改善箇所説明図

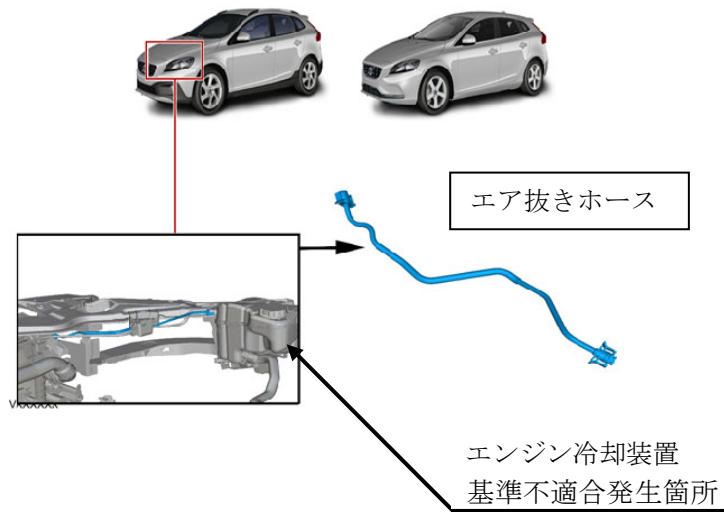
基準不適合発生箇所

エンジン冷却装置において、エア抜き設計が不適切なため、修理等により冷却水を再充填する際に、専用特殊工具を正しく使用しない場合、冷却装置からエアが抜けにくいことがある。そのため、冷却が不十分となり、最悪の場合、エンジンルームが火災に至るおそれがある。

改善の内容

全車両、エンジン冷却装置にエア抜きホースを追加する。

識別

運転者席側ドアロアヒンジ取り付けボルト（下側）の頭に白ペンを塗布する。
